RESOLUCIÓN No. DEIA-IA- 072 - 2021

Por la cual se aprueba el Estudio de Impacto Ambiental (EsIA), categoría II, correspondiente al proyecto **“MADEROS DEL CAMPO ETAPA 1”**, presentado por **SOCIEDAD URBANIZADORA DEL CARIBE, S.A., (SUCASA)**.

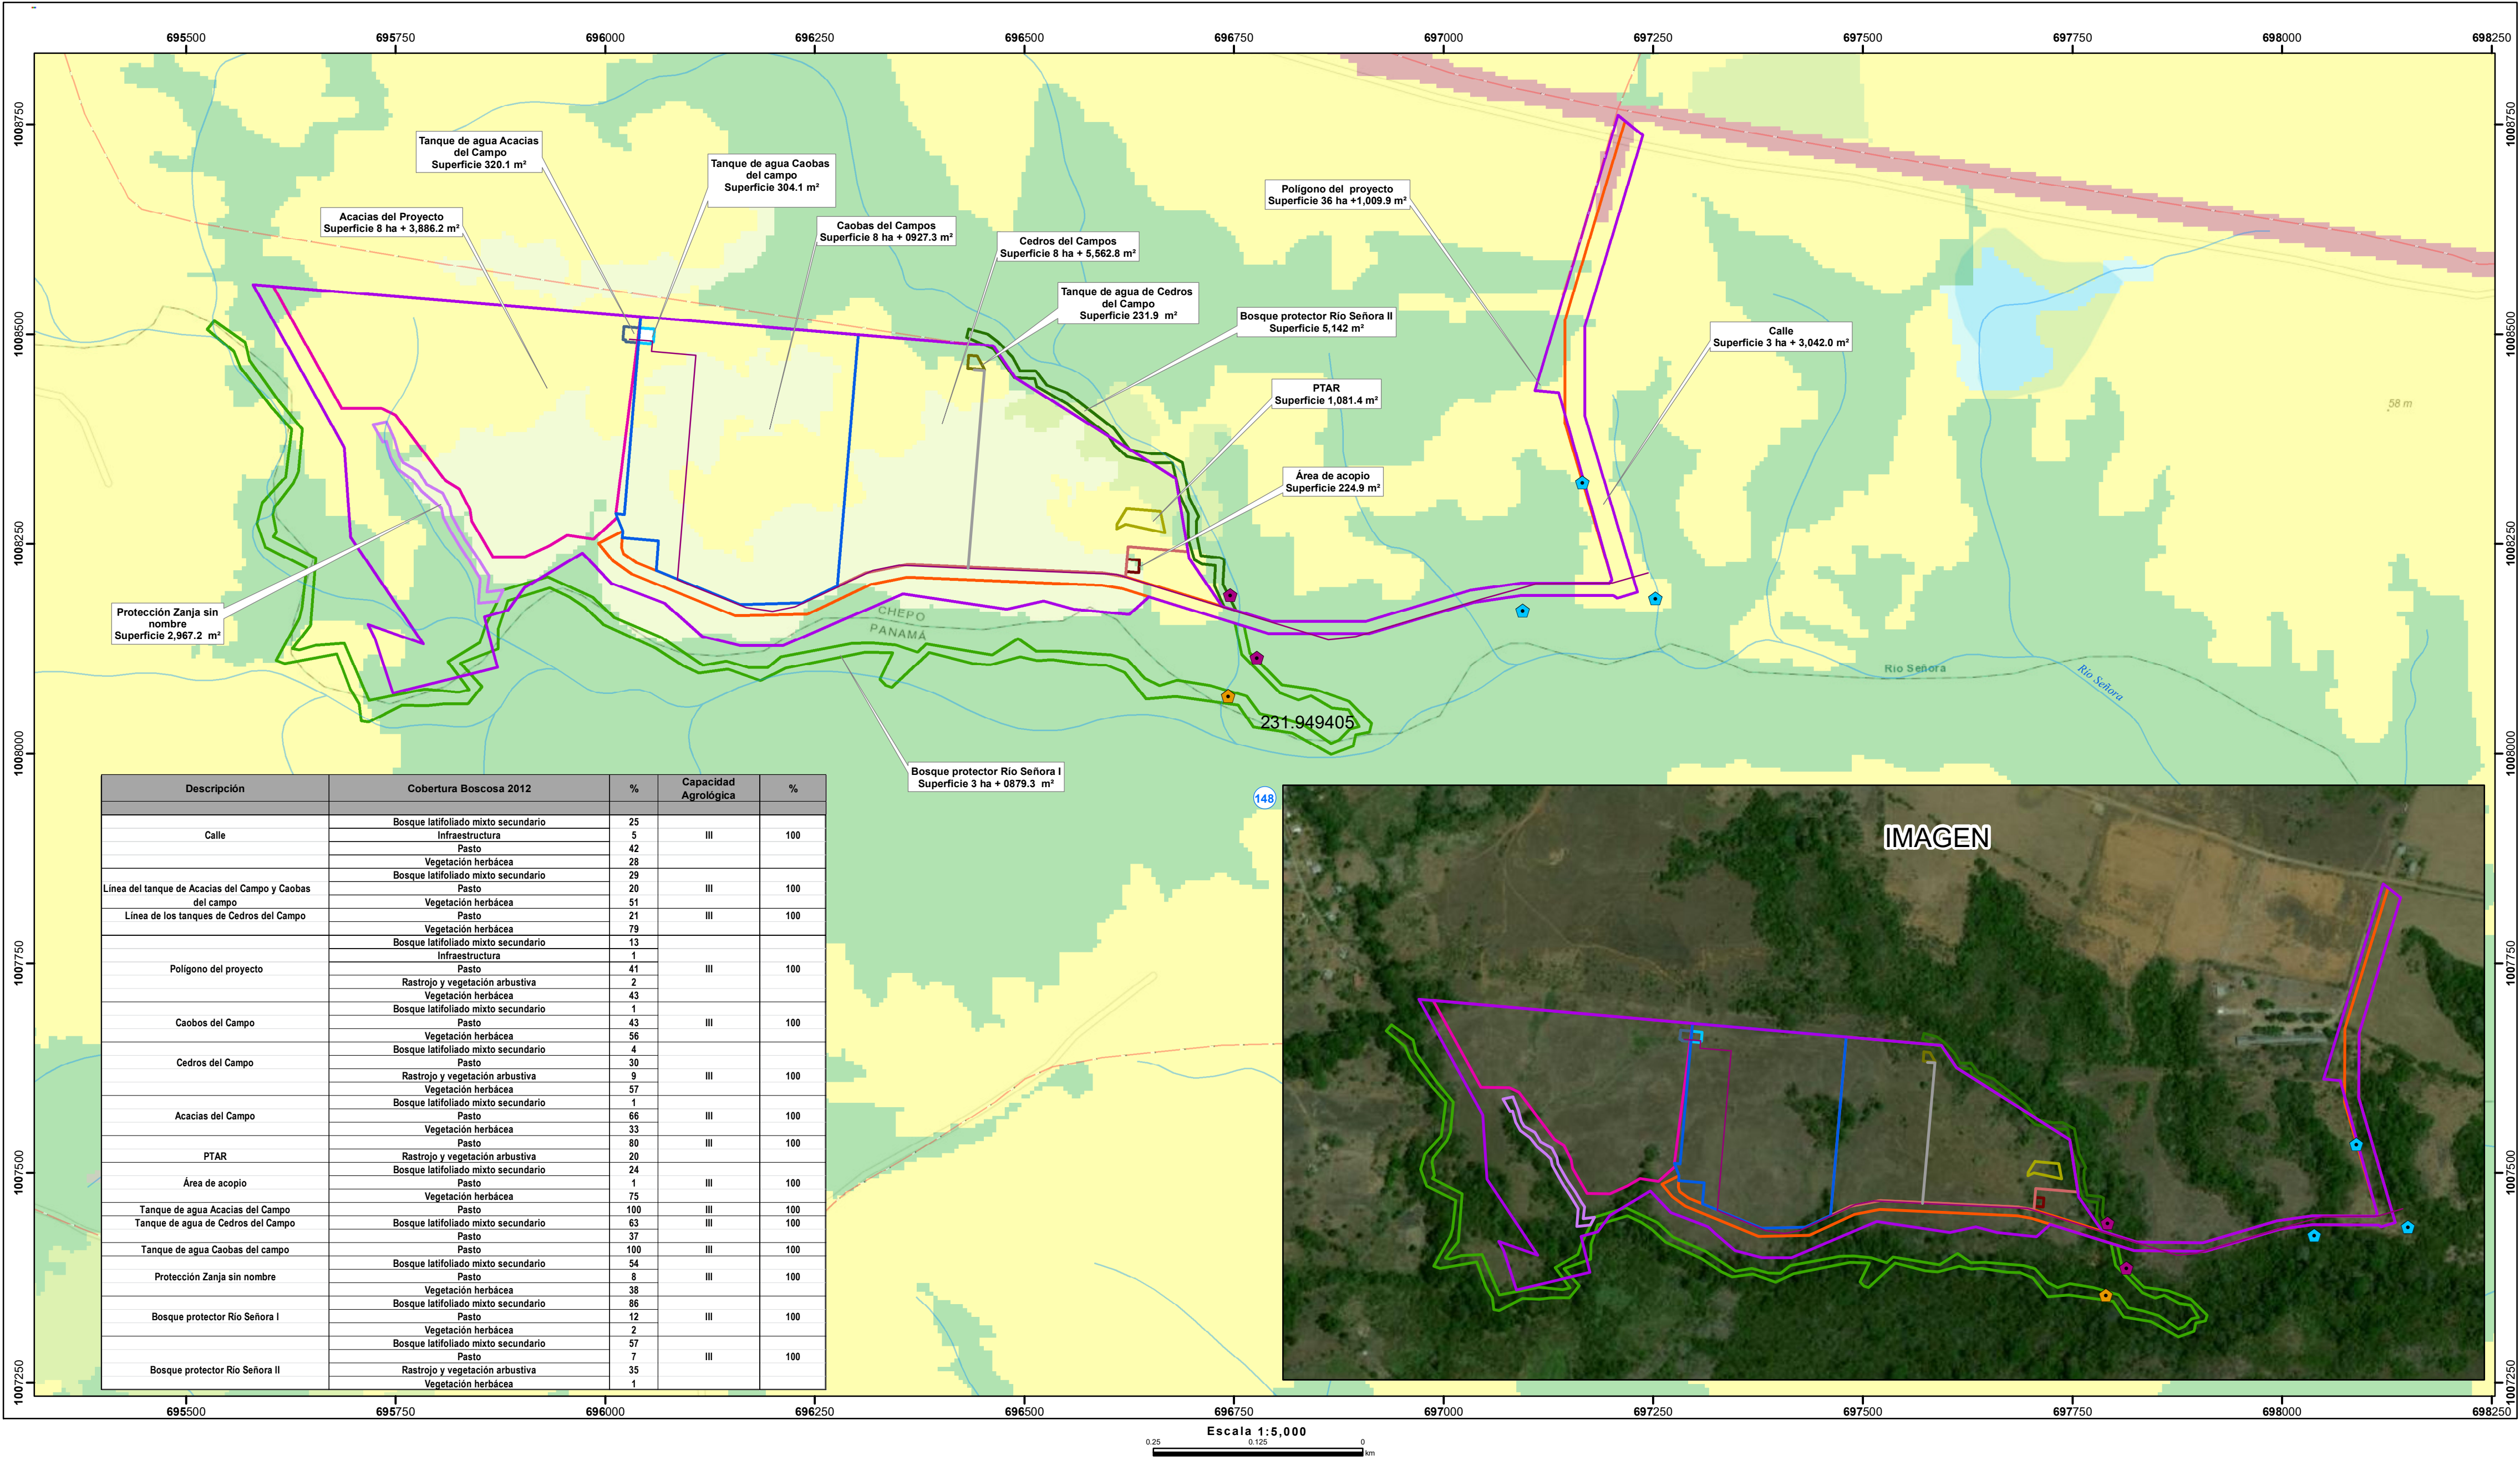
La propuesta delimitada en el polígono como **Bosque Protector Río Señora** no está claramente definida ya que el polígono no tiene orden lógico en la sección donde se encuentran los pozos, por tal razón, es necesario verificar las coordenadas presentadas.

**Plano con coordenadas UTM con DATUM WGS-84
de los sectores Acacias del Campo, Caobos del
Campo y Cedros del Campo.**

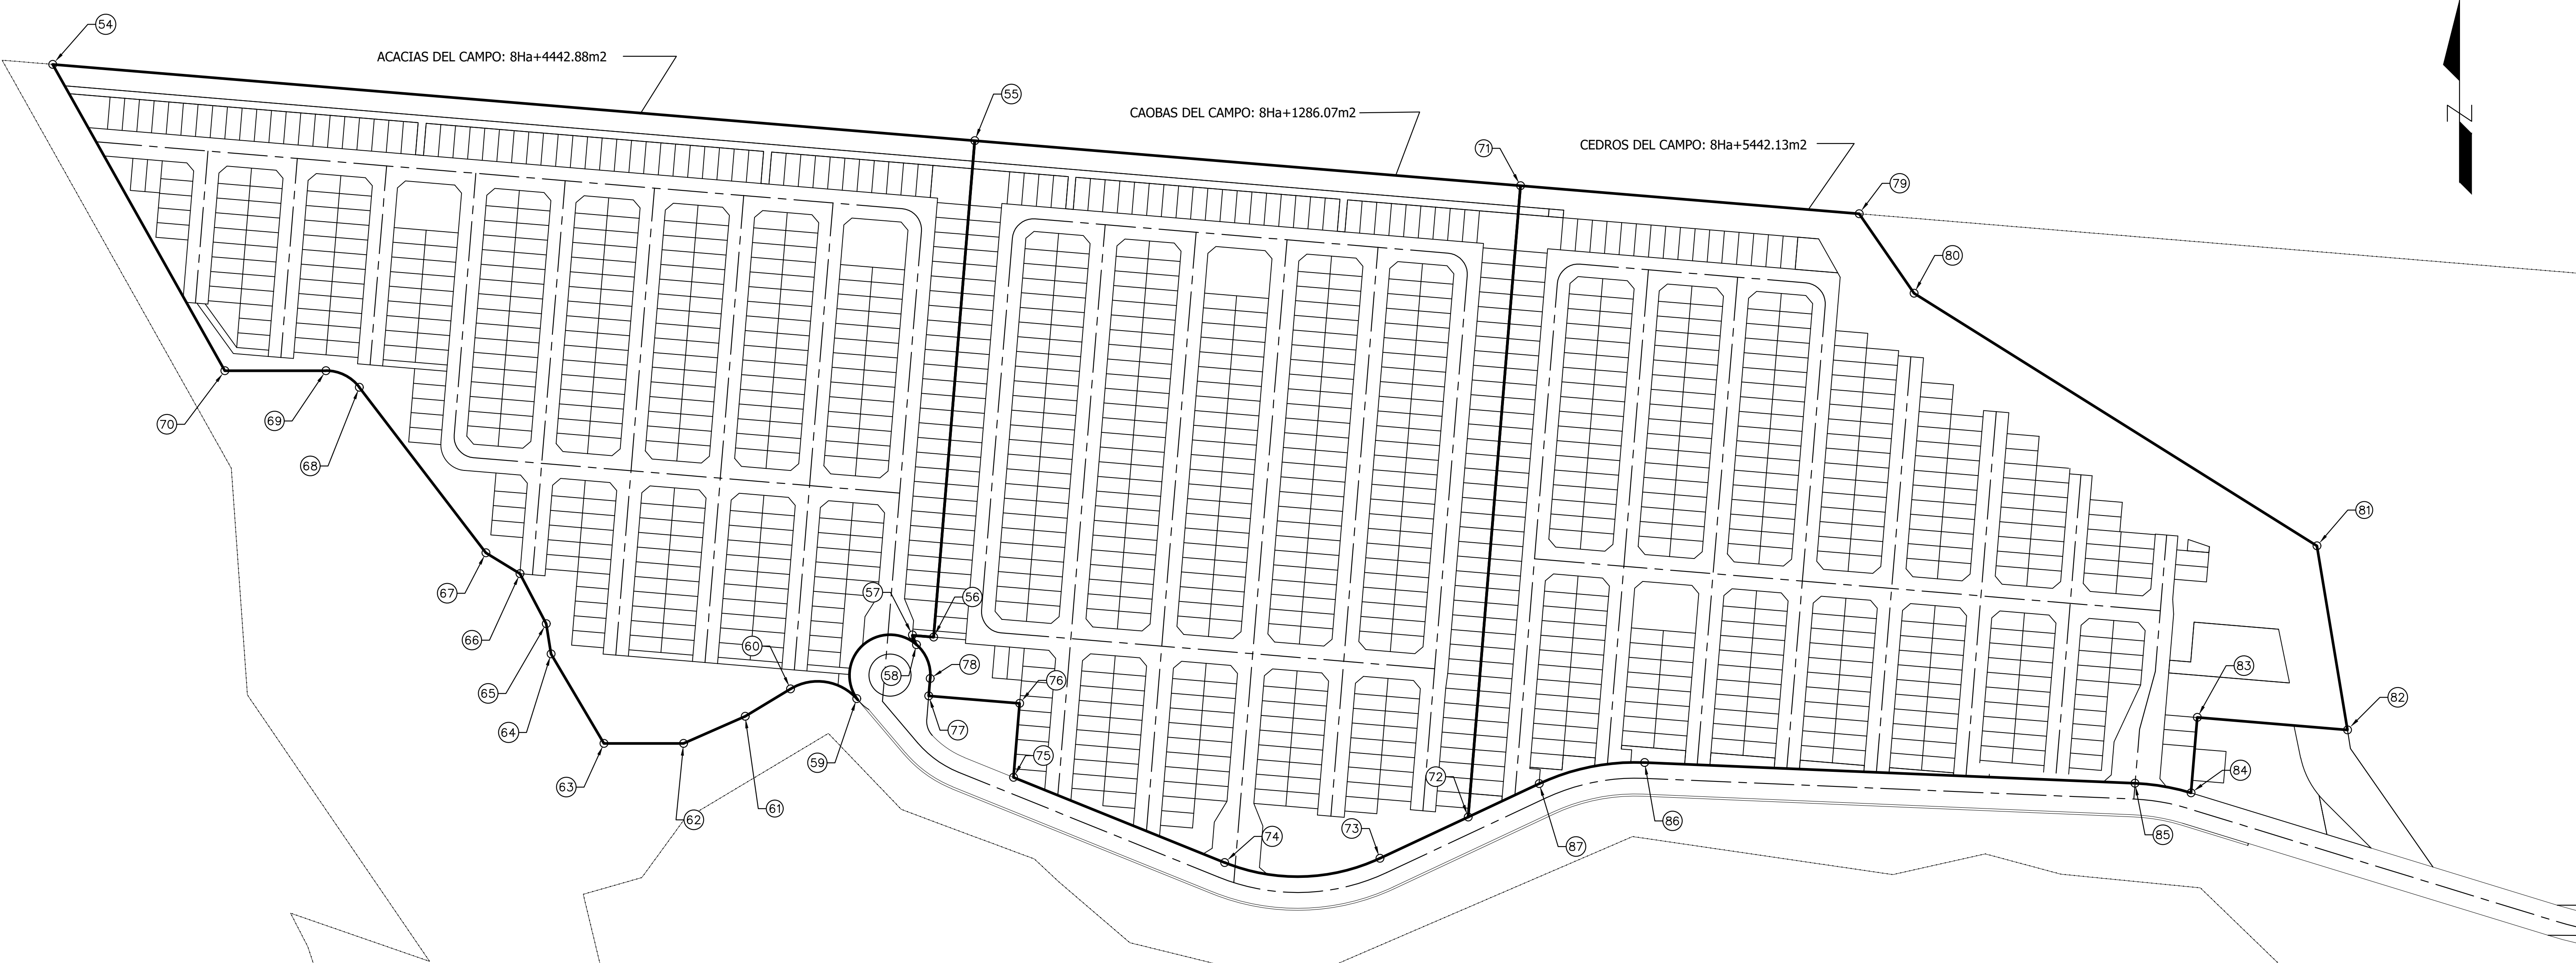
3. En la **página 2** del EsIA, **Punto 2.2 Breve descripción del proyecto, obra o actividad; área a desarrollar, presupuesto aproximado**, “*El proyecto contemplará tres sectores de viviendas a saber, según planos: Acacias del Campo (404 viviendas), Caobos del Campo (436 viviendas) y Cedros del Campo (389 viviendas)*” y en la **página 24, Punto V. Descripción del proyecto, Tabla N°7: Desglose de áreas generales, proyecto MADEROS DEL CAMPO ETAPA 1**, “*Área de lotes 133,269.45 m², Área Comercial 2,340.34 m², Área de uso público 24,569.99 m², Área de planta de tratamiento de aguas residuales 1,160.46 m², Área de calles 108,402.24 m², Área de tanque de almacenamiento de agua 856.18 m², Área de restos libres 1,353.54 m², Área de Servidumbre Pluvial 2,796.84 m², Área de taludes 8,592.95 m², Servidumbre sanitaria 634.96 m², Área de futuro desarrollo 1,198.37 m², Servidumbre de río/zanjas 76, 004.36 m²*”, sin embargo, no indican la cantidad total de lotes comercial, de uso público, residencial ni la cantidad que tendrá cada sector, ni a qué se refieren a área de futuro desarrollo y no adjuntan coordenadas de los sectores en que se dividirá el polígono a desarrollar, por lo antes descrito se solicita:

- **Referente a la pregunta 3**, el promotor da respuesta a cada uno de los subpuntos solicitados de forma siguiente:
 - **Al subpunto (a)**, la cual hacía referencia a presentar coordenadas de ubicación UTM, de los sectores Acacias del Campo, Caobos del Campo y Cedros del Campo e indicar sus superficies, el promotor señala que las superficies son: Acacias del Campo (8Ha + 4442.88 m²), Caobos del Campo (8Ha +1286.07 m²) y Cedros del Campo (8Ha + 5442.13 m²) y adjunto coordenadas de ubicación (visible en la foja 219 y 220 del expediente administrativo correspondiente), las cuales fueron remitidas a **DIAM**, que mediante **MEMORANDO-DIAM-0352-2021**, señala: “... *Acacias del Campo con una superficie de 8 ha +5,082.01 m2, Caobos del Campo con una superficie de 8 ha +927.31 m2 y Cedros del Campo de 8 ha+5,562.86 m2*” (visible en las fojas 249 a 253 del expediente administrativo correspondiente).

**Plano con coordenadas UTM con DATUM WGS-84
del polígono de protección del río Señora y del
drenaje pluvial**

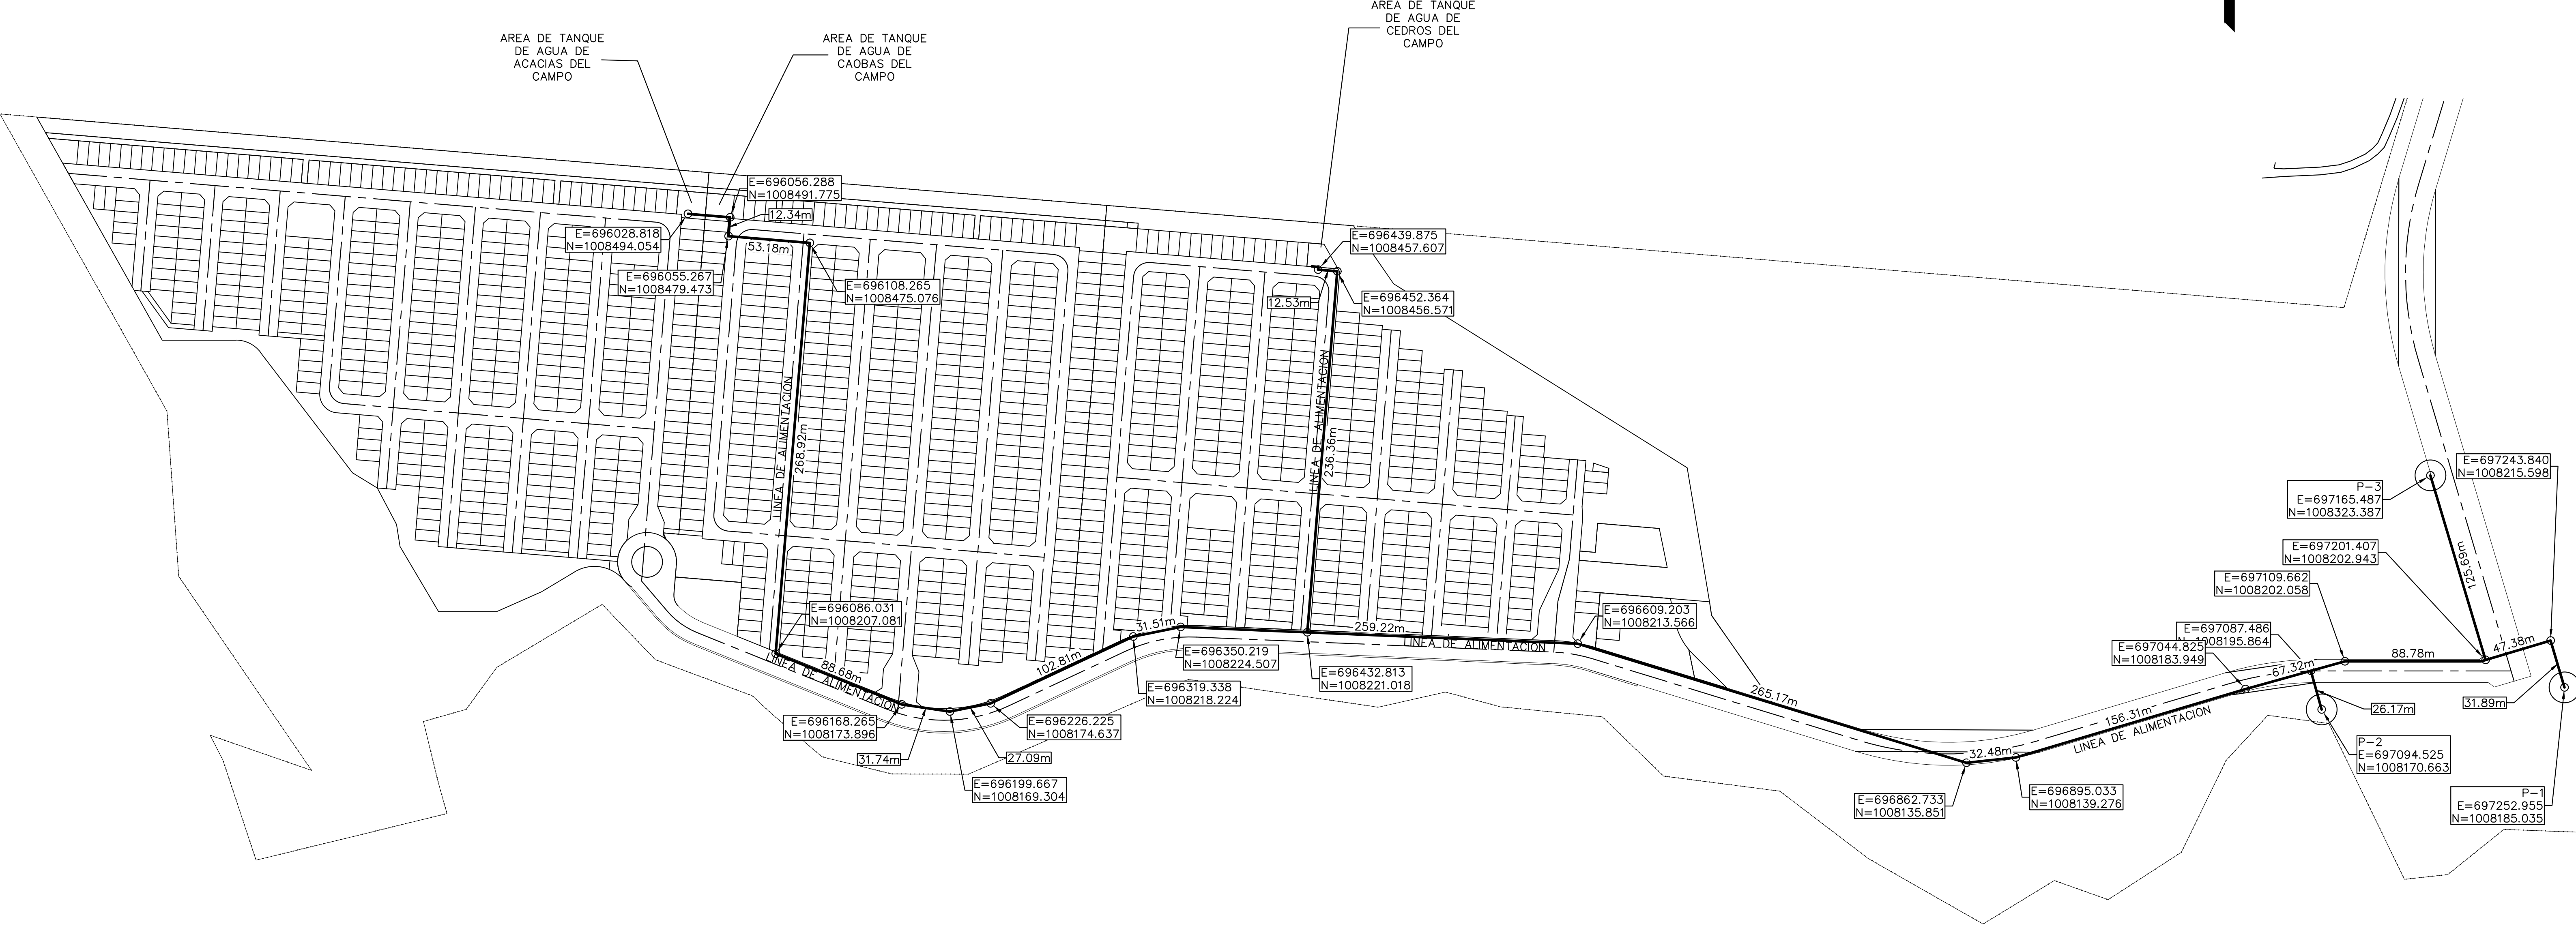
- Aportar plano del proyecto donde se indique el ancho del cauce del Río Señora y del “drenaje pluvial”, y se establezca el área de protección de tal manera que cumpla con lo establecido en la Ley 1 de 3 de febrero de 1994 (Ley Forestal).

- **Referente a la pregunta 5**, la cual hacía referencia a presentar las coordenadas UTM de la superficie de protección del Río Señora y “drenaje pluvial” según lo establecido en la Ley 1 de 3 de febrero de 1994 y aportar plano del proyecto donde se ubique el ancho del cauce del Río Señora y “drenaje pluvial” y su área de protección, el promotor en su respuesta adjuntas coordenadas de los polígonos de protección y plano (visible en la foja 137 del expediente administrativo correspondiente) e indica que: *“Las áreas de protección correspondientes son las siguientes: Polígono que colinda con la parte Sur del proyecto: 30,694.198m² (3Ha+0694.20m²) , Polígono que colinda con la parte Este del proyecto: 5009.511m² (0Ha+5009.51m²) Polígono que colinda con la parte Sur de la Calle de entrada: 8481.306m² (0Ha+8481.31m²)”* (visible en la foja 217 del expediente administrativo correspondiente), las coordenadas fueron remitidas a **DIAM**, que mediante **MEMORANDO-DIAM-0352-2021**, señala: *“... Bosque de protección Río Señora 3 con una superficie de 5,718.67 m² [...] De los datos presentados Bosque de protección Río Señora 1 y 2 se debe verificar, ya que no tienen un orden lógico, lo que imposibilita realizar la cartografía...”* (visible en las fojas 249 a 253 del expediente administrativo correspondiente). Por lo antes indicado, se solicita en segunda información aclaratoria coordenadas UTM (con secuencia lógica) y su respectivo DATUM del polígono de bosque de galería a conservar.
